RENESAS TECHNICAL UPDATE

製品分類	MPU & MCU	発行番号	TN-16C-A240A/J	Rev.	第1版
題名	R32C/118A グループ ユーザーズマニュアル ハードウェア編に関する仕様の削除ならびに誤記訂正		情報分類	技術情報	
適用製品	R32C/118A グループ	対象ロット等	関連資料	R32C/118A グループ ユーザーズマニュアル ハードウェア編 Rev.1.10 (R01UH0215JJ0110) テクニカルアップデート TN-16C-A230A/J

R32C/118A グループ ユーザーズマニュアル ハードウェア編 Rev.1.10 において仕様の削除ならびに誤記がありましたので、以下のとおり連絡、訂正いたします。

図 18.1 を以下のとおり訂正いたします。

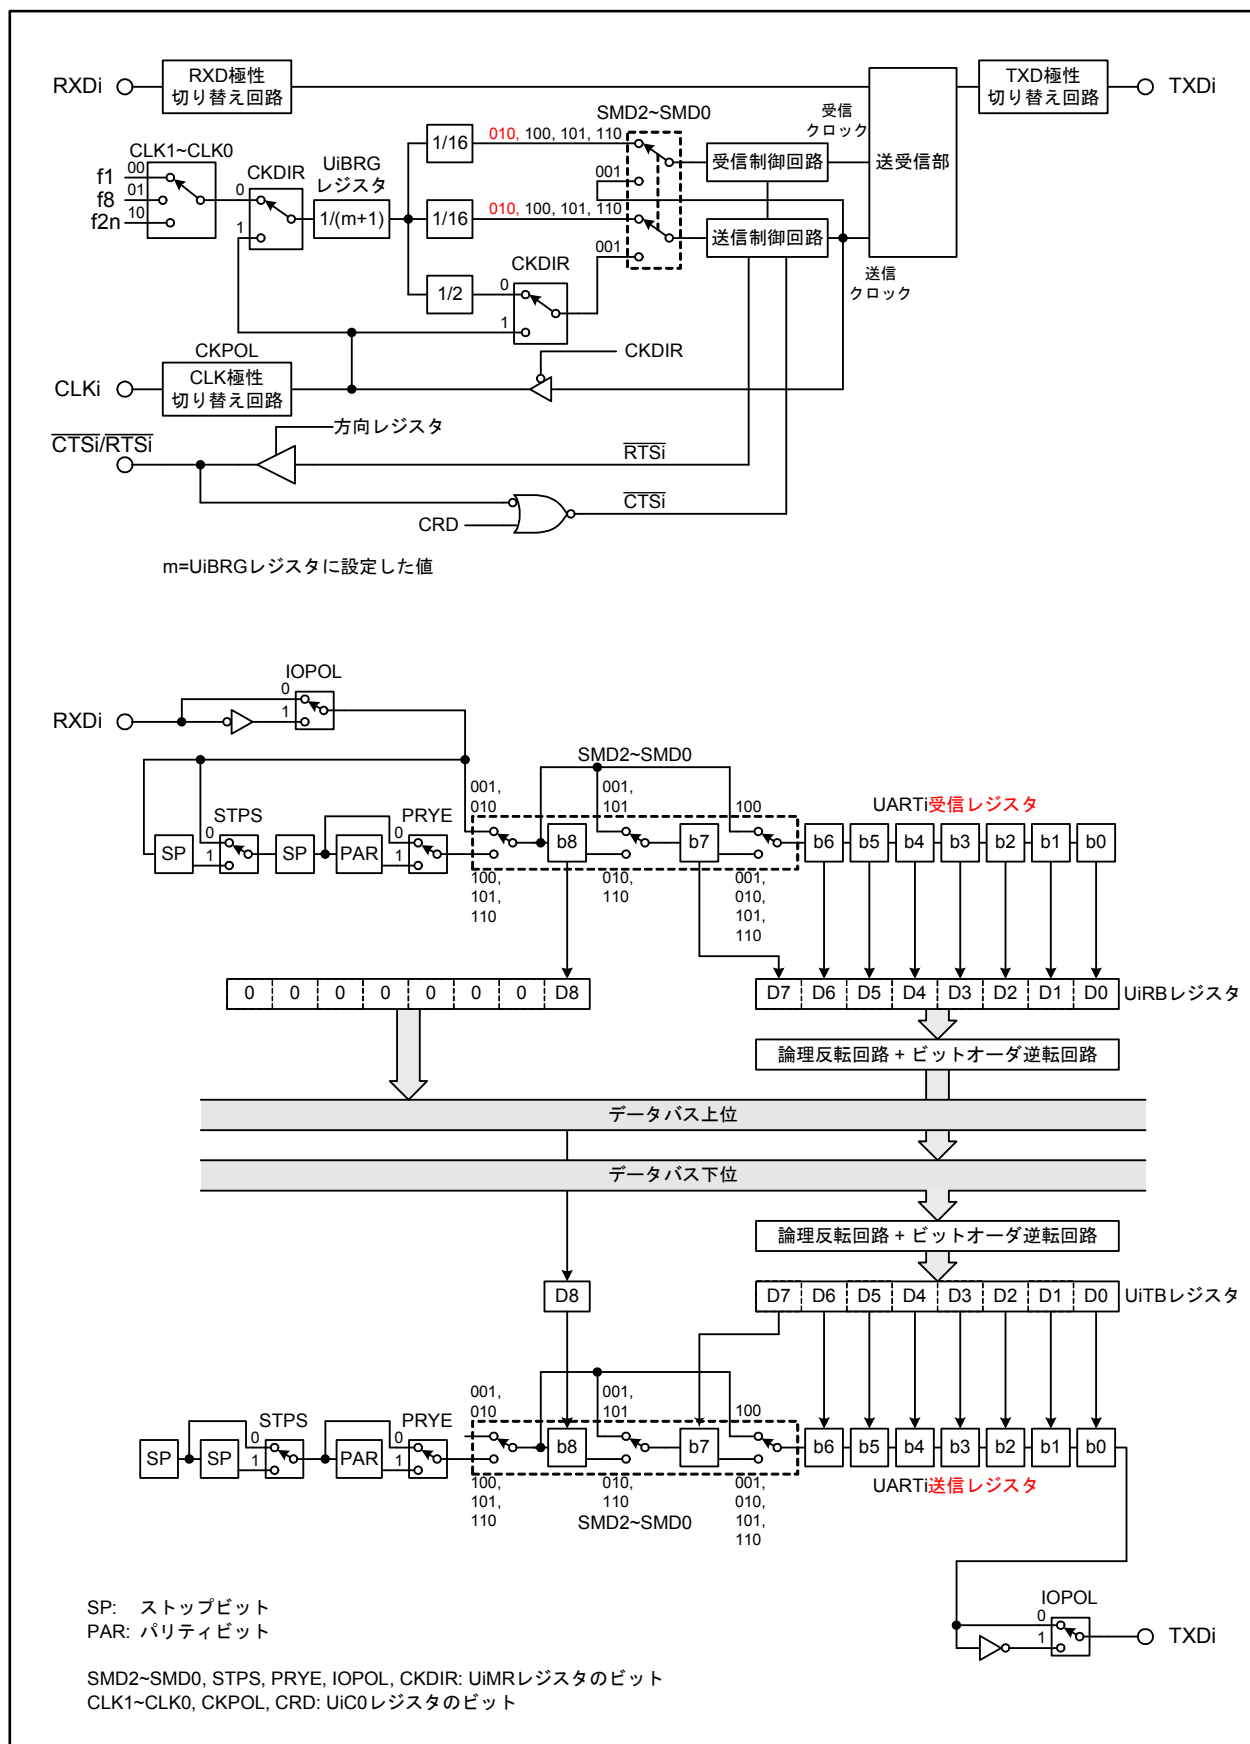
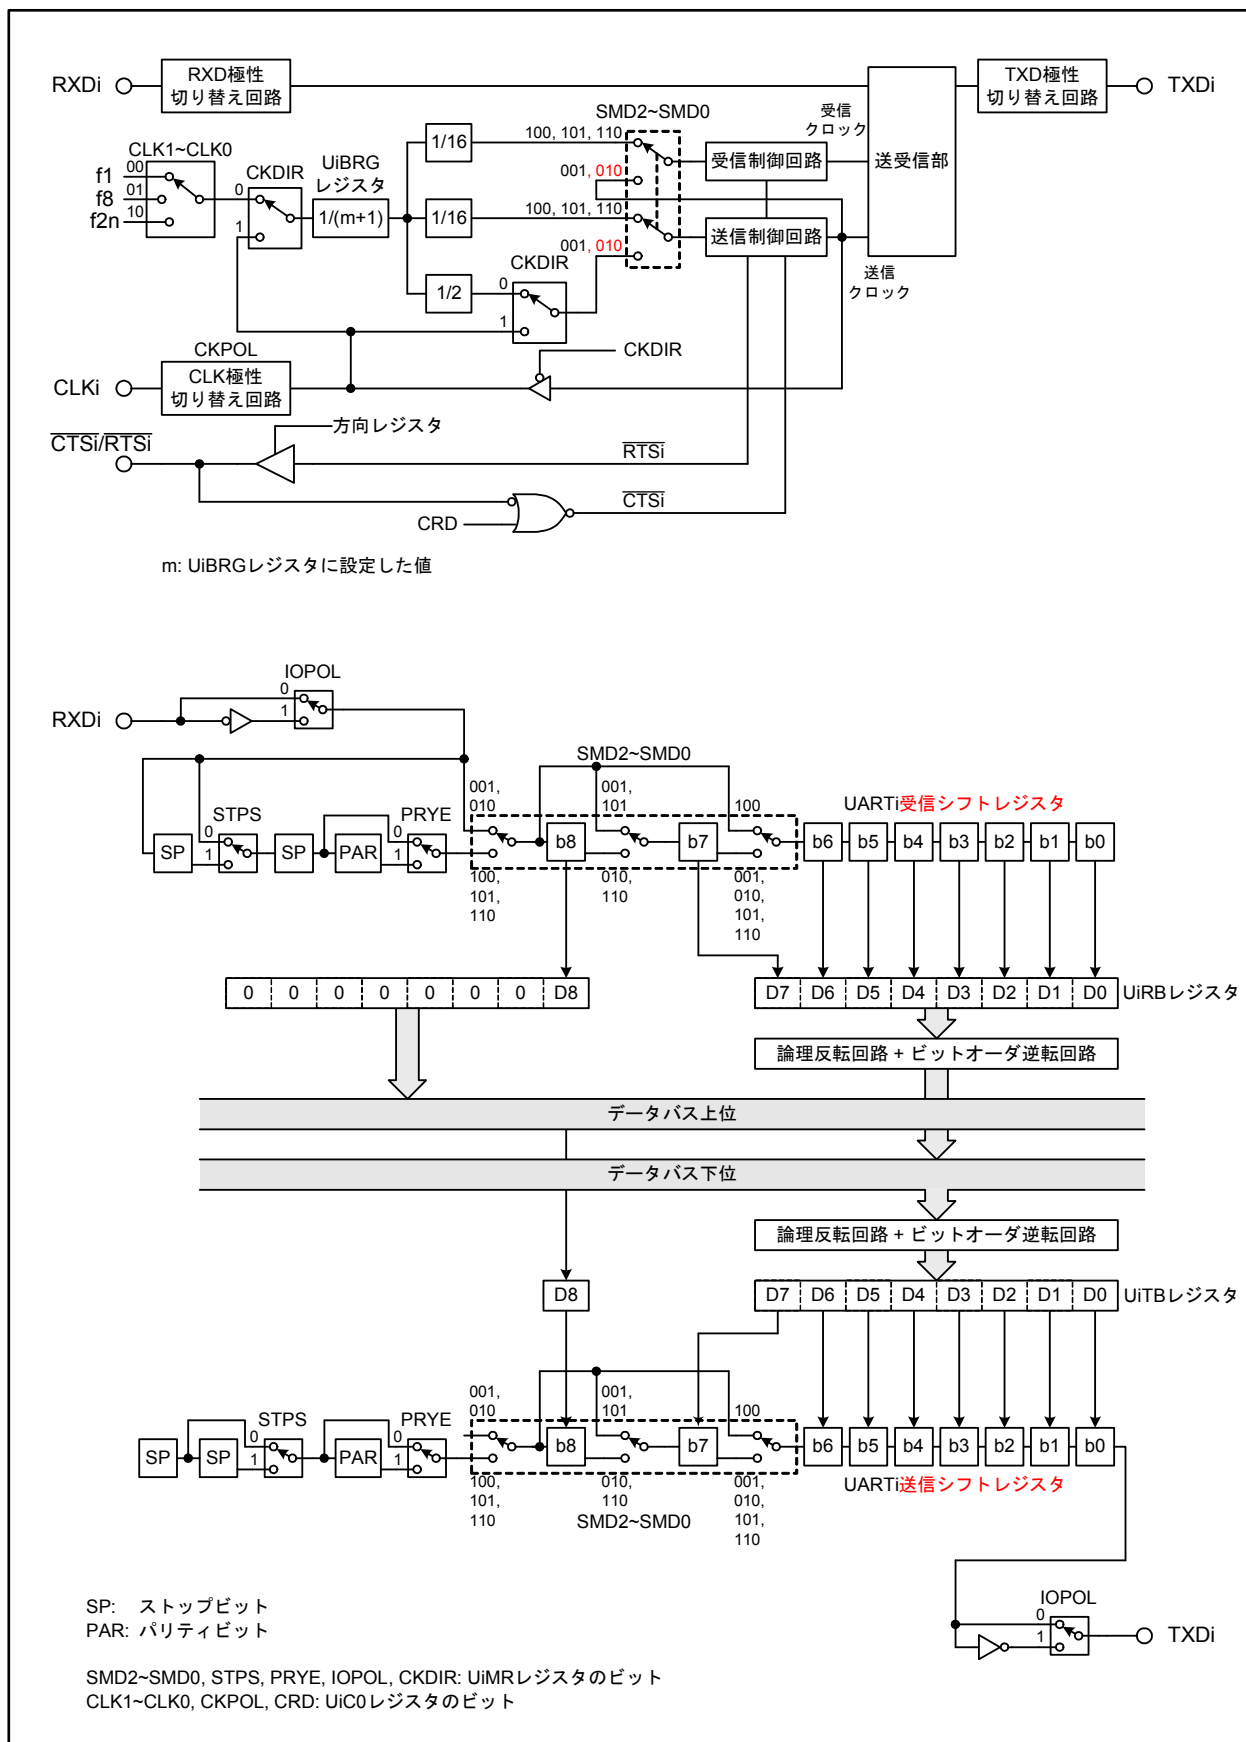
•Page 265 of 636

図18.21を以下のとおり訂正いたします。

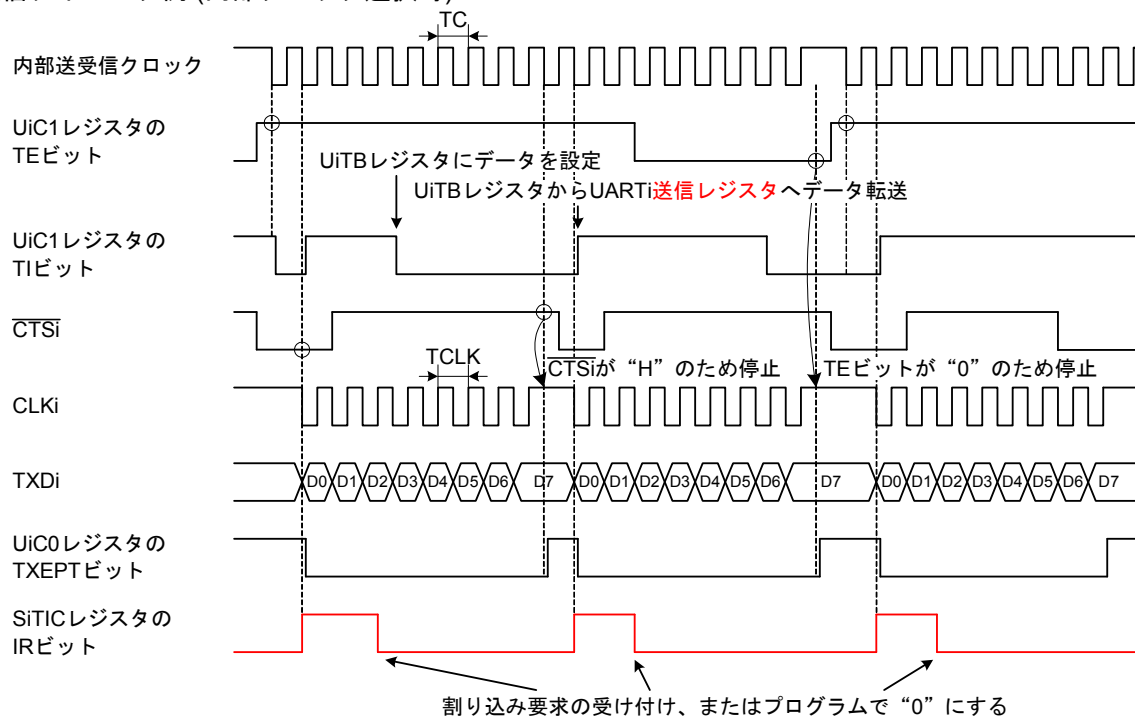
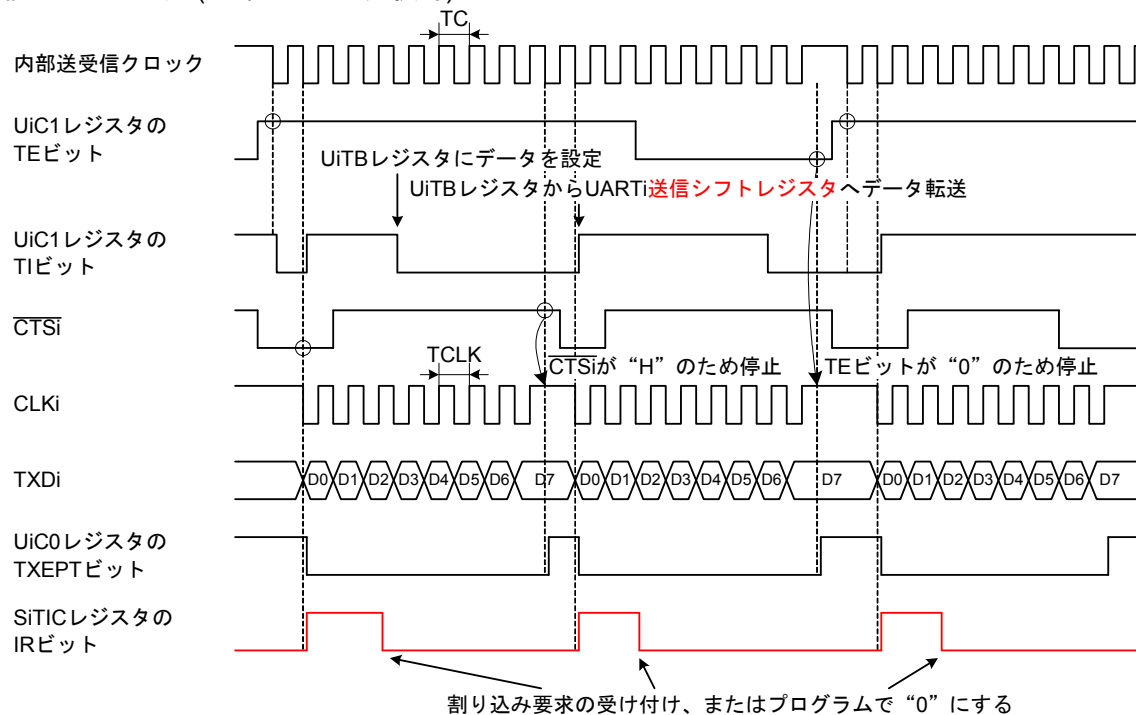
•Page 284 of 636

送信タイミング例 (内部クロック選択時)

この図は以下の設定条件の場合です。

- ・UIMRレジスタのCKDIRビット=0 (内部クロック選択)
- ・UIC0レジスタのCRDビット=0 (CTS機能許可)
- ・UIC0レジスタのCKPOLビット=0 (送受信クロックの立ち下がりで送信データ出力)
- ・UIC1レジスタ、U78CONレジスタ、U910CONレジスタのUiIRSビット=0 (送信バッファ空で割り込み要求発生)

図18.28を以下のとおり訂正いたします。

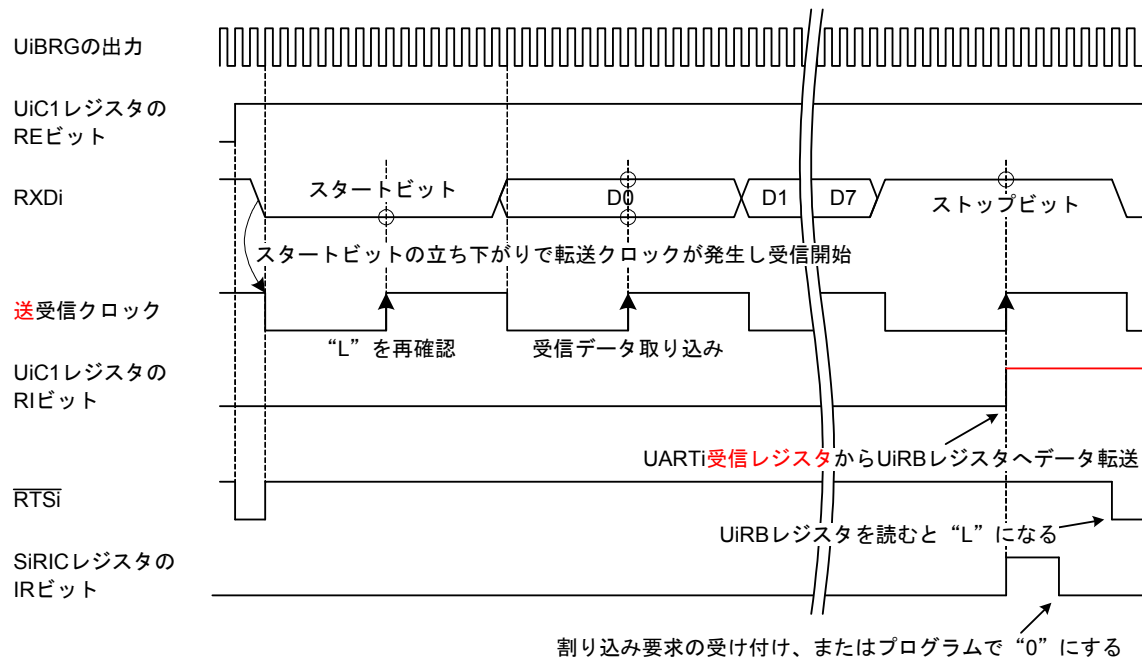
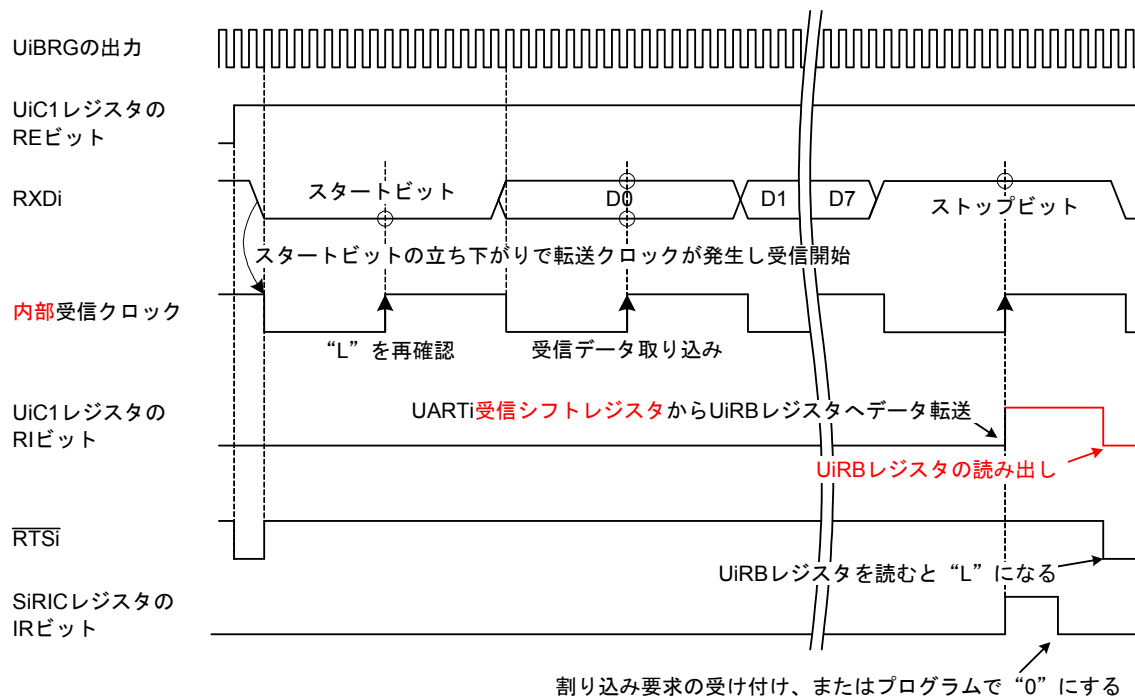
•Page 294 of 636

キャラクタ長8ビット時の受信タイミング例 (パリティなし、1ストップビット)

上記タイミング図は以下の設定条件の場合です。
 ・UiMRレジスタのPRYEビット=0 (パリティなし)
 ・UiMRレジスタのSTPSビット=0 (1ストップビット)
